Turbolader

ERGÄNZUNG/ÄNDERUNG der Serviceinfo SI-090120.

Audi/ VW Turbolader Ölzulaufleitung für 1.8T Benzinmotoren
Motorcode: AJL/AEB/ANB/APU/ARK/AWT/BFB/AMB/AVJ

Verkokung der Ölzulaufleitung

Bild: Ölzulaufleitung aufgeschnitten

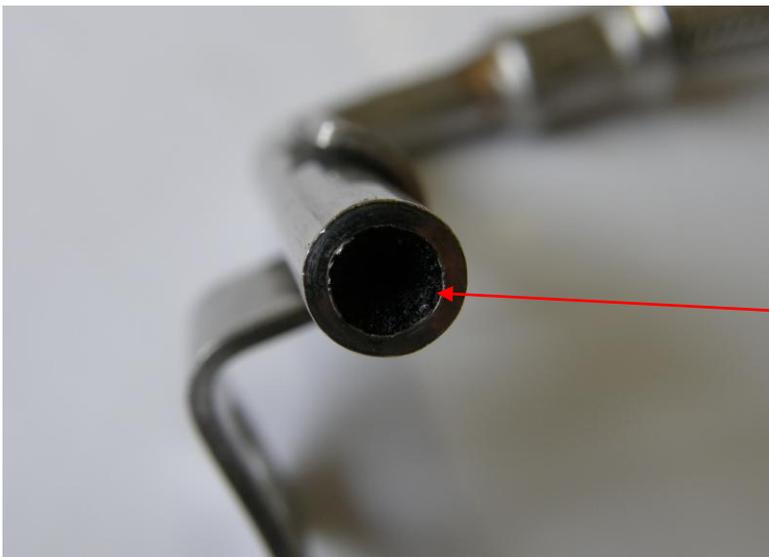
Bei jedem Turboladerwechsel ist die Ölzulaufleitung zwingend zu wechseln. Bauartbedingt ist die Überprüfung des freien Durchgangs der Leitung nicht möglich. Es ist davon auszugehen, dass sich der Querschnitt der Leitung im Innenbereich durch Verkokung des Öls drastisch reduziert bzw. komplett verschließt. Wird die Leitung nicht gewechselt, so ist ein erneuter Ausfall des Turboladers zu erwarten und jegliche Gewährleistungsansprüche werden ausgeschlossen.

Querschnittsverengung
durch Ölverkokung

Die Ölzulaufleitung wird bei der Bestellung des Turboladers, unter Angabe des Fahrzeuges und Motorcodes, als Turbolader Service Set angeboten.
